OSSERVAZIONI SUL PROCEDIMENTO DI “Verifica di Assoggettabilità a VIA (PNIEC-PNRR) - ID: 10743 - “Lavori per la realizzazione della Variante alla S.S. 65 “della” Futa da parte di soggetto privato ai sensi dell’art.20 D.Lgs. 50/2016. Valorizzazione della villa medicea di “Cafaggiolo”. Progetto Definitivo”. - Osservazioni su integrazioni....

OSSERVAZIONI SULLE INTEGRAZIONI\

Sovrapposto tra fig. 9 della "Relazione Geochimica" ed il tracciato in progetto con evidenziata la zona di Bosco ai Ronchi

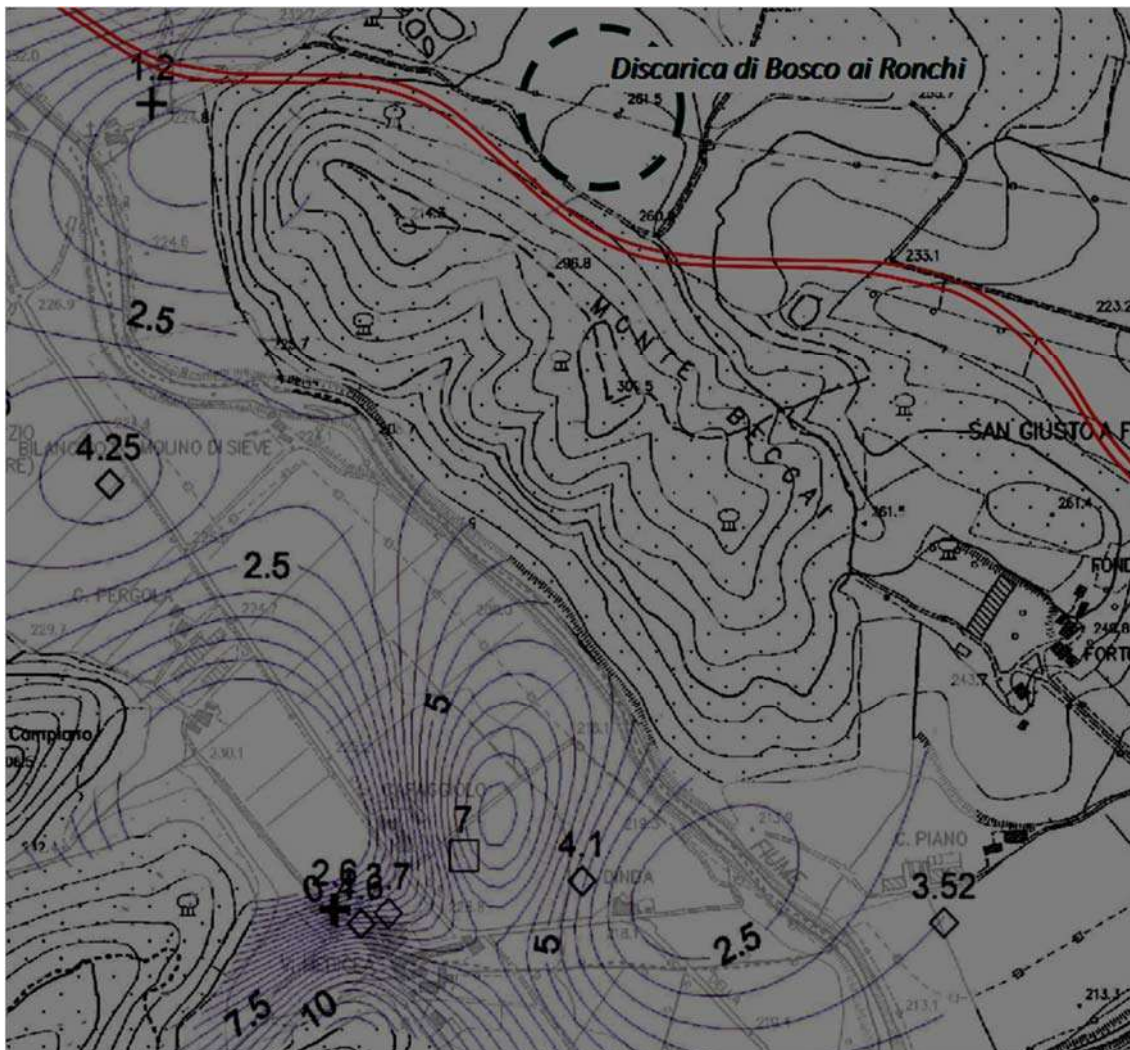
Prendendo come riferimento al fig. 9 delle “Relazione Geochimica” di seguito (figura 6) si riporta un sovrapposto tra la zona di studio di cui alla relazione ed il tracciato in progetto dove si evidenzia una come lo stesso studio non comprende minimamente la zona dove è previsto il nuovo tracciato ed inoltre si riferisce ad un contesto idrogeologico totalmente diverso rispetto a quello della zona della discarica Bosco ai Ronchi.

7 - Sovrapposto tra risultati Scenario 02 (diurno) e tracciato di progetto (in blu)

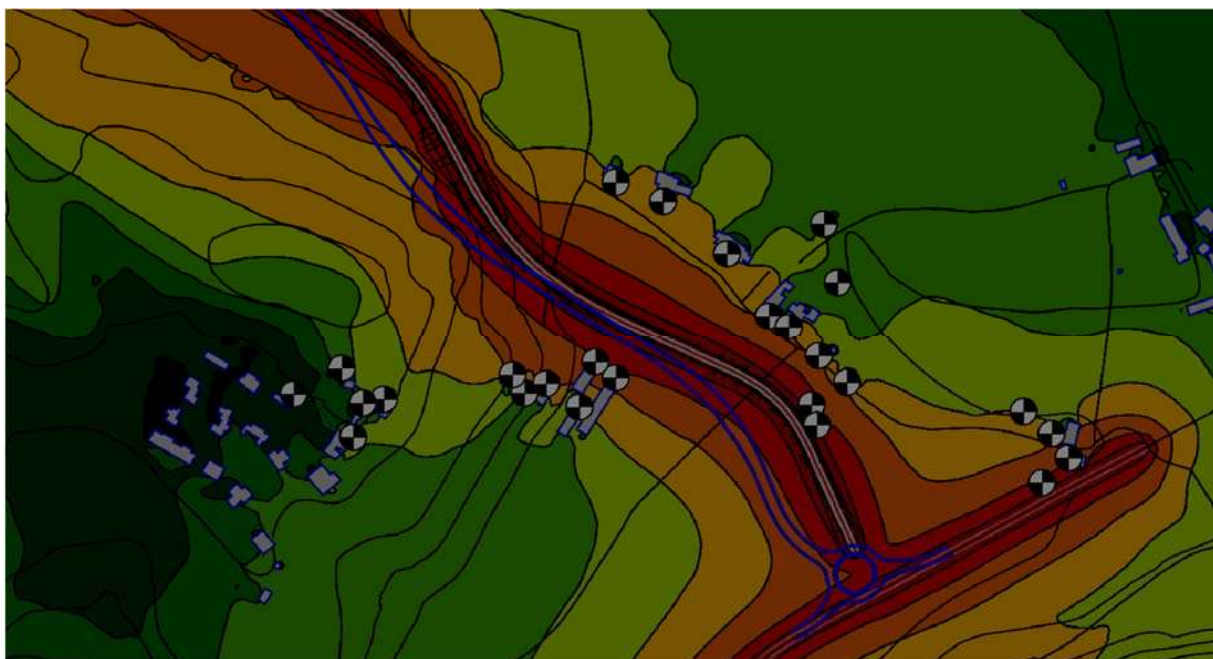
Per quanto concerne il modello acustico si rileva come viene indicato, nel paragrafo 7.2 “Realizzazione del Modello Acustico” che “la velocità di transito è stata considerata a **50 km/h** (limite già presente allo stato attuale su via nazionale) con flusso costante e la pavimentazione è stata considerata come asfalto liscio”. Su tale aspetto preme evidenziare come tale nel progetto viene indicato che “Nel resto del tracciato è garantita la Velocità di progetto nell’intervallo 60 - 100 km/h, come previsto per le strade extraurbane di tipo C1 dal DM del 5 novembre 2001”. Sebbene il modello sia stato rielaborato secondo i nuovi volumi di traffico resta ancora presente l’errore di impostazione del tracciato preso in riferimento, cosa già valutata e rilevata nell’osservazione precedente. Di seguiti infatti si riporta il sovrapposto tra il tracciato di progetto (in blu) ed il tracciato utilizzato per la verifica di impatto acustico, facendo particolare riferimento alla zona di San Giusto a Fortuna (figura 7).

Si ribadisce quanto già riportato nelle precedenti osservazioni ovvero la mancanza di rispetto di qunati definito al comma 2 dell’art. 4 del D.P.R. n. 142 del 30 marzo 2004 ovvero ““Per le infrastrutture di cui al comma 1 il proponente l’opera individua i corridoi progettuali che possano garantire la migliore tutela dei ricettori presenti all’interno della fascia di studio di ampiezza pari a quella di pertinenza, estesa ad una dimensione doppia in caso di presenza di scuole, ospedali, case di cura e case di riposo” oltre che qunato definito al paragrafo “3.3.1.7.1 Rumore” delle “Linee Guida SNPA | 28 2000, “Valutazione di impatto ambientale – Norme Tecniche per la redazione degli studi di impatto ambiatale” approvate dal Consiglio SNPA, riunione del 09/07/2019, il quale riporta che “Qualora le stime previsionali evidenziassero possibili scenari di significativo innalzamento dei livelli sonori presso recettori identificati, e sempre e comunque nel caso in cui le stime previsionali dimostrassero un potenziale superamento dei limiti normativi, devono essere individuati opportuni accorgimenti/dispositivi/interventi di mitigazione, con indicazione della tipologia, dell’ubicazione e delle caratteristiche dimensionali ed acustiche”.

CARTA GEOMORFOLOGICA

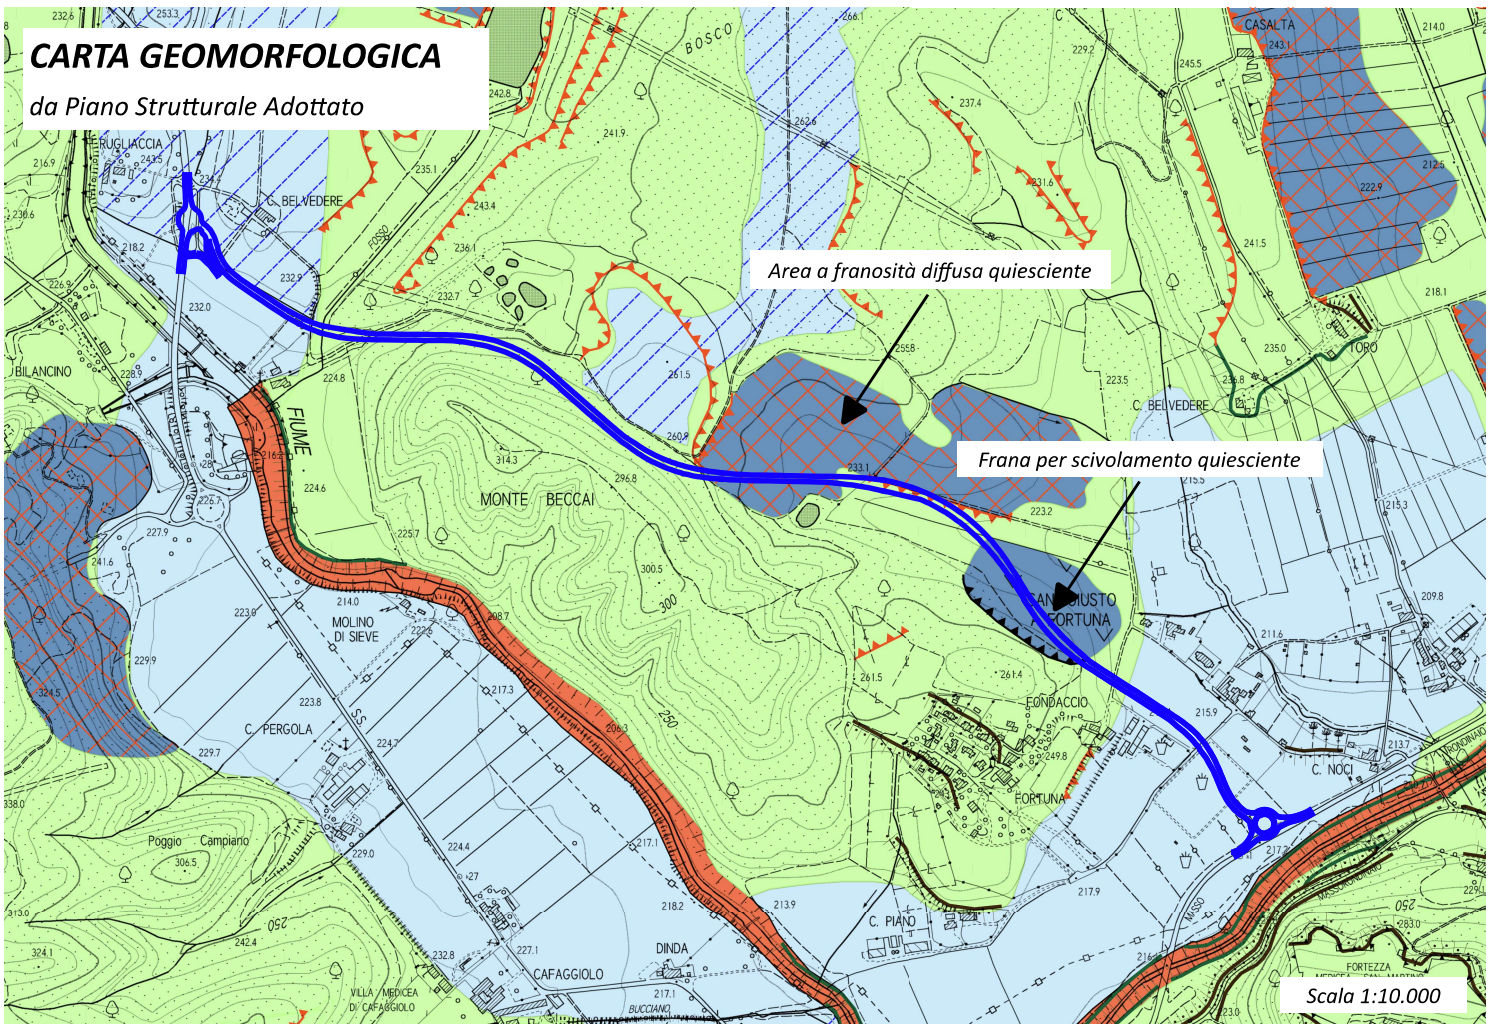
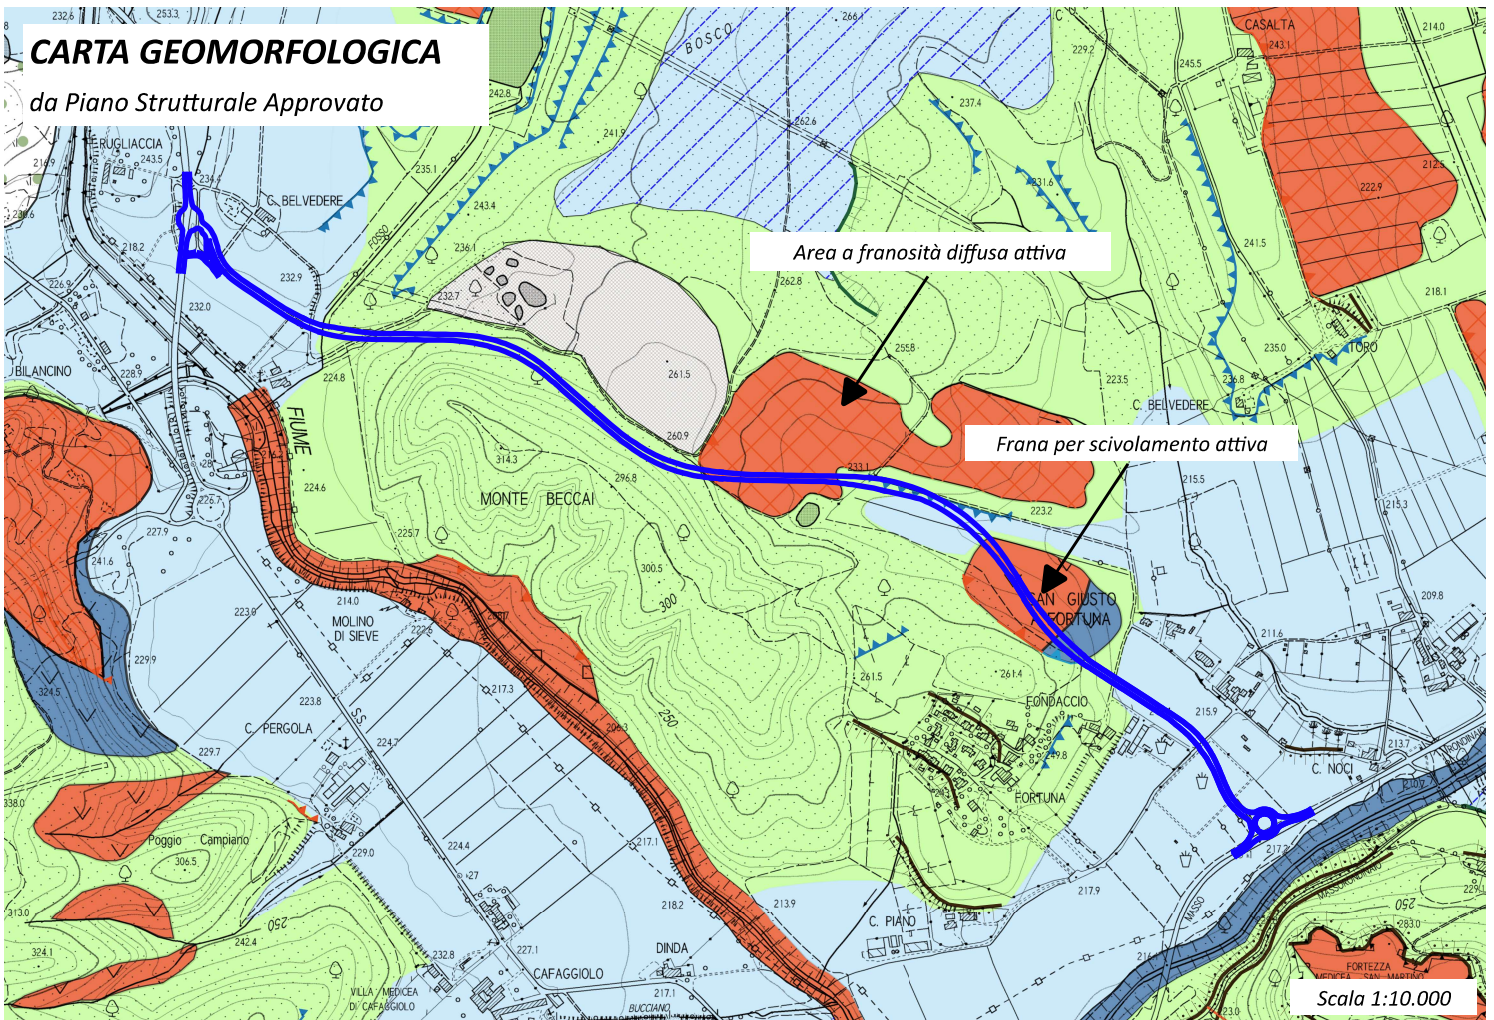
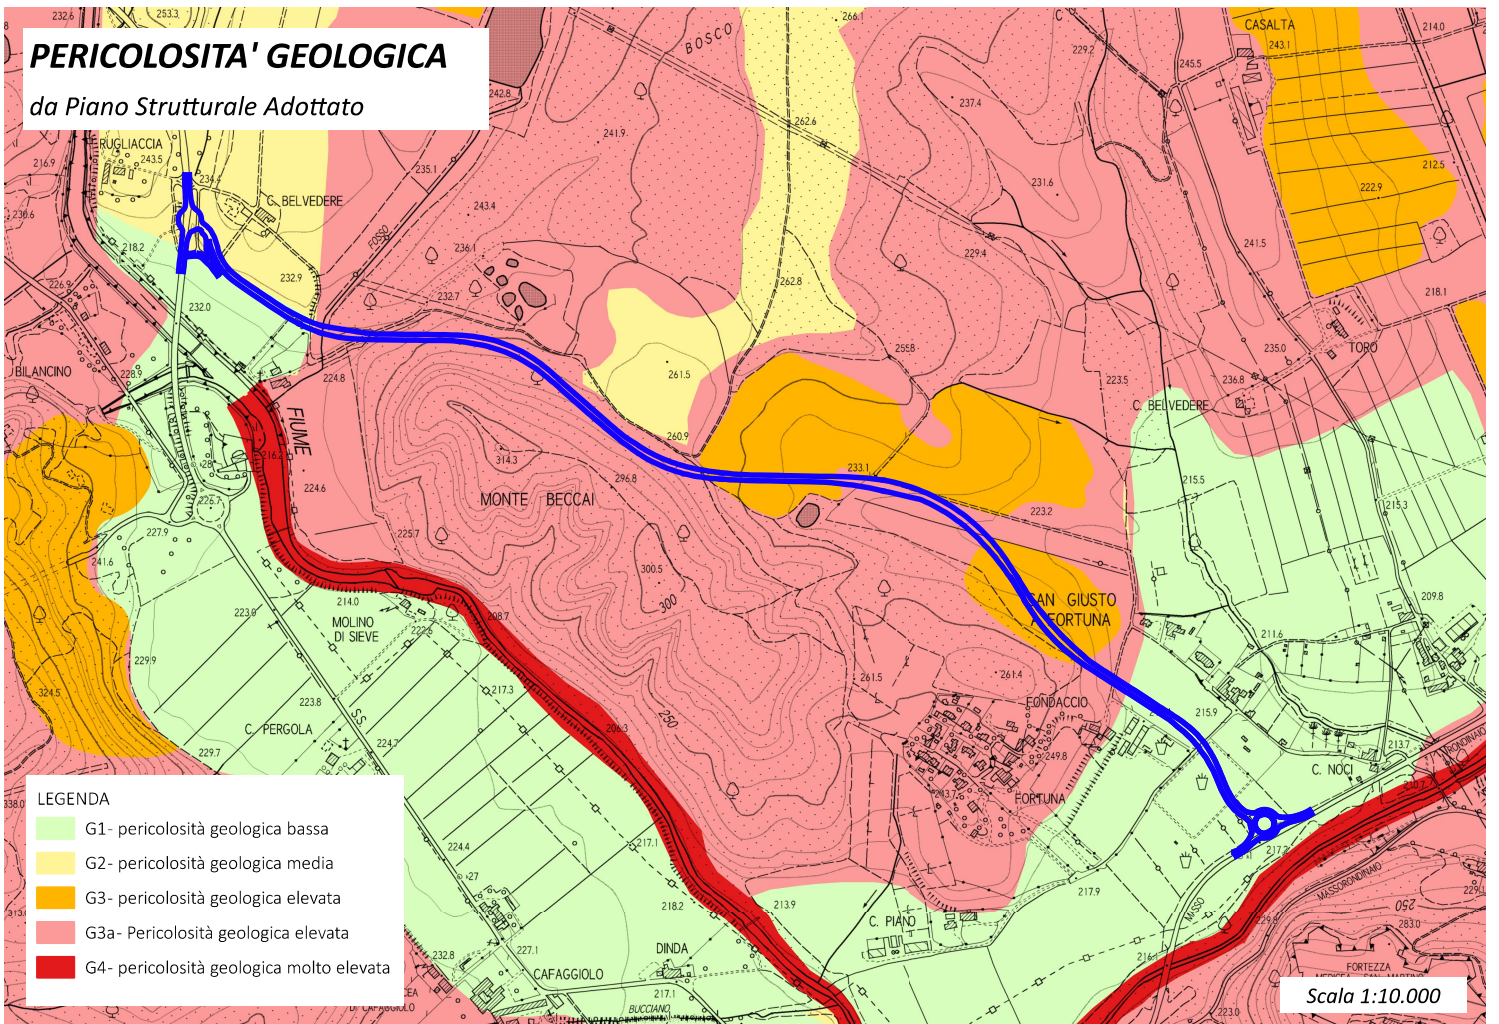
3. La Relazione Geologica integrativa è una mera riproposizione della relazione geologica iniziale con solo modifiche relative al nuovo Piano di Bacino adottato. Sono del tutto errate le cartografie relative alla parte geomorfologica e della pericolosità geologica in quanto riferite al Piano Strutturare Intercomunale adottato e non a quello approvato già dal 2020⁵. La differenza tra la cartografia di cui alla fase di adozione rispetto alla fase di approvazione è sostanziale in quanto, a seguito delle approvazioni, si rileva che parte del tracciato di progetto insiste su aree a franosità diffusa attiva. Si rileva inoltre la non considerazione delle cartografie geologiche s.l. allegata ai Piani Operativi Comunali adottati del Comune di Barberino di Mugello e del Comune di Scarperia e San Piero.
